Dotyczy: Postępowania o udzielenie zamówienia publicznego prowadzonego w trybie przetargu nieograniczonego na zadanie pn. „Budowa pawilonu wystawowego służącego celom Centrum Dialogu Przełomy – I etap”.

Odpowiedzi na pytania

Pytanie 64

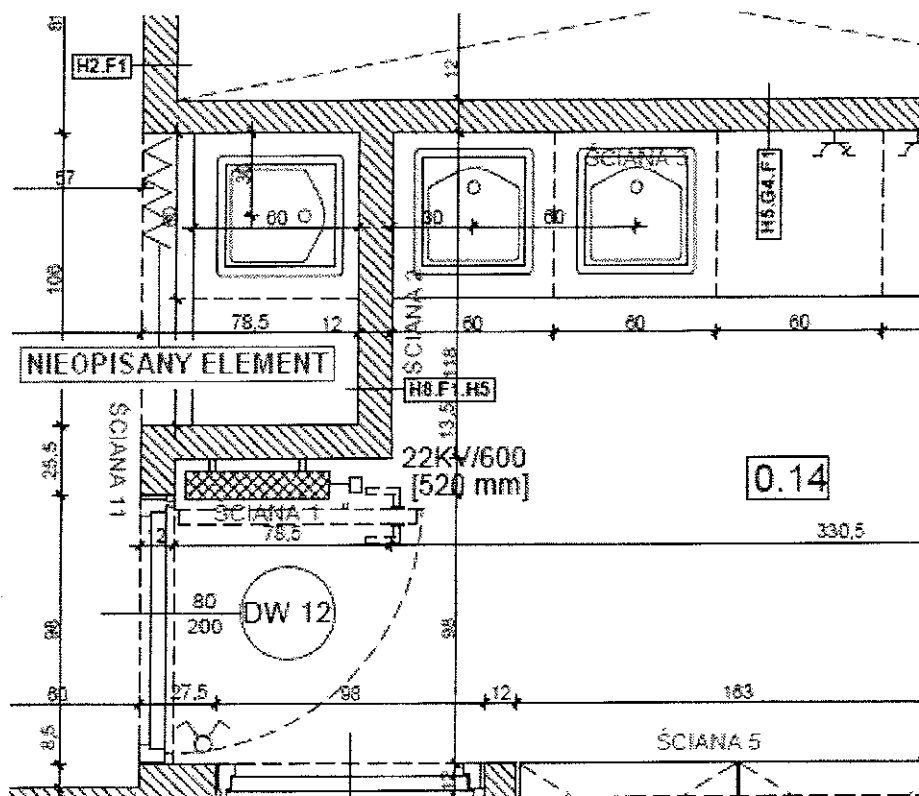
Prosimy o odpowiedź, czy element wskazany na rysunku poniżej wchodzi w zakres wyceny. Jeżeli tak, to prosimy o podanie specyfikacji projektowanego elementu.

Zamawiający informuje, iż element wskazany na rysunku należy wykonać w II etapie inwestycji.
